糾 正 案 文

壹、被糾正機關：臺北市政府。

貳、案由：新北捷運環狀線板新站至景安站區間於0403地震中發生多處鋼箱梁位移、盤式支承損壞等嚴重災情，肇因於施工單位中華工程未按圖施作，將調坡板銑穿，致插銷跳脫；臺北捷運局身為工程主辦機關，未盡施工督導及履約管理之責，核有重大違失。另臺北捷運局所屬第一區工程處（時為東區工程處）自辦監造，未依規定善盡監造責任，就隱蔽部分訂定檢驗停留點、監督施作、先行查驗並記錄存證；主辦機關臺北捷運局亦未善盡督導之責，與所屬第一區工程處共同落實第二級品管，致生重大災損，亦有違失，爰依法提案糾正。

圖1 施工圖調坡板銑孔深度圖

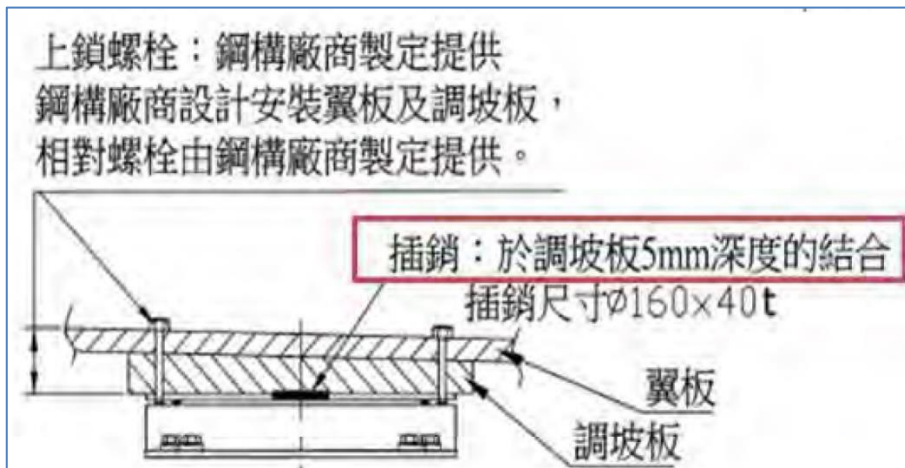
(二)依結構學會分析報告結論，本次地震造成支承破壞，主要成因為鉸接端固定型(含固定型抗上揚)支承上方之調坡板在施作時，被完全銑穿至鋼箱梁下翼板，使插銷上方留有贅餘空間，導致在本次地震作用下，插銷向上跳躍進入贅餘空間，使得插銷底部脫離支承上、下盤之交界面進而喪失抗剪能力，因而造成支承失效引致鋼箱梁產生錯位。各段支承損傷情形分述如下：

- 1、簡支梁段：破壞位置皆位於鉸接端，主因為鉸接端調坡板銑孔時產生贅餘空間，在地震力作用下插銷跳脫至贅餘空間而造成。因束制水平位移之插銷失效，導致該支承其餘構件破壞，如上錨碇螺桿與拉拔板螺栓等。
 - 2、連續梁段：主因為鉸接端調坡板銑孔時產生贅餘空間，在地震力作用下插銷跳脫至贅餘空間而造成。主要承受地震力之鉸接端插銷失效後，力量傳遞至活動端，活動端支承因無法承受地震造成之破壞，進而產生相對位移。
 - 3、景安段：主因為鉸接端調坡板銑孔時產生贅餘空間，在地震力作用下插銷跳脫至贅餘空間而造成。主要承受地震力之鉸接端插銷失效後，力量傳遞至活動端，活動端支承因無法承受地震造成之破壞，進而產生相對位移。
- (三)經查本案施工單位所繪製之施工圖，顯示其調坡板銑孔深度僅5mm深度(如圖1所示)。惟現場調查時，量測調坡板銑孔深度達41mm(如圖2所示)，即實際銑孔深度遠大於施工圖規定之值。如此將造成插銷上方有36mm的贅餘空間，連同施工圖要求的5mm結合深度(共計41mm)，完全足以容納高度僅40mm的插銷，使得地震下有機會因搖晃而整體彈跳至活塞上方銑孔內，致使插銷喪失上錨碇版和下方活塞盤間剪力傳遞功能，進而產生上、下盤錯位。據執行支承現況調查的新北市土木技師公會將災損橋梁頂升後果然發現，插銷在地震力作用下脫離活塞，卡在盤式支承上盤或因上下盤錯位後、掉落至帽梁上，其二種態樣照片如圖3、圖4所示，破壞機制示意如圖5。另外，插銷跳脫亦造成拉拔板損壞，如圖6所示。
